V/Réf. -S-02988 (corr. : A. PIWOWARCYK)
N/Réf. :GM/AA/SGL220119_660_Charelroi_267
Annexe : 1 dossier

Objet : SAINT-GILLES. Chaussée de Charleroi 267/267A. Modification du nombre de logements, surhausse et transformation de la toiture, transformation de la façade arrière et création de terrasses. Demande de permis d'urbanisme

Avis de la CRMS

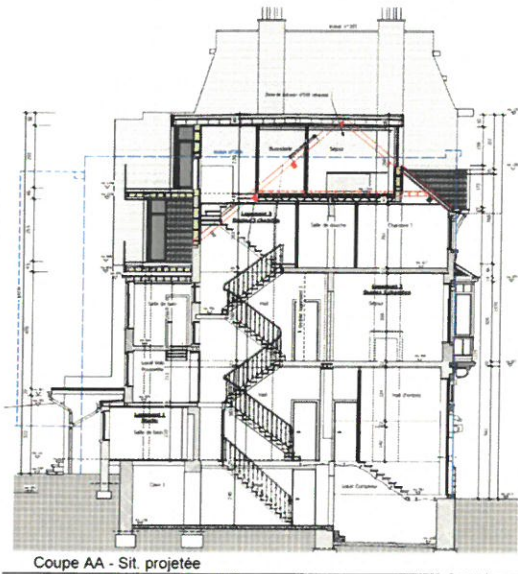
La CRMS s'oppose fermement à la transformation de la toiture telle que proposée par le projet. Elle souligne la grande cohérence et qualité architecturale de la façade avant à laquelle la toiture existante participe pleinement. Le versant avant de cette toiture est par ailleurs très visible depuis le domaine public. **La CRMS demande dès lors de conserver le versant avant de la toiture dans son état existant** et rappelle dans ce cadre aussi les prescriptions du CUZ 'Hôtel de Ville' et notamment les articles 11 ('Les constructions sont recouvertes d'un toit à 2 versants ou d'un toit brisé') et 22 (relatives aux dimensions des lucarnes et fenêtre de toiture).

En ce qui concerne la toiture arrière, elle demande également de revoir les ambitions du projet. L'intégration d'une nouvelle lucarne pourrait être autorisée à condition que cette intervention maintient la lisibilité d'une toiture à deux versants (se limiter à une lucarne qui conserve de part et d'autre un pan de toiture) et qu'elle s'inscrive dans l'expression de la façade arrière existante.
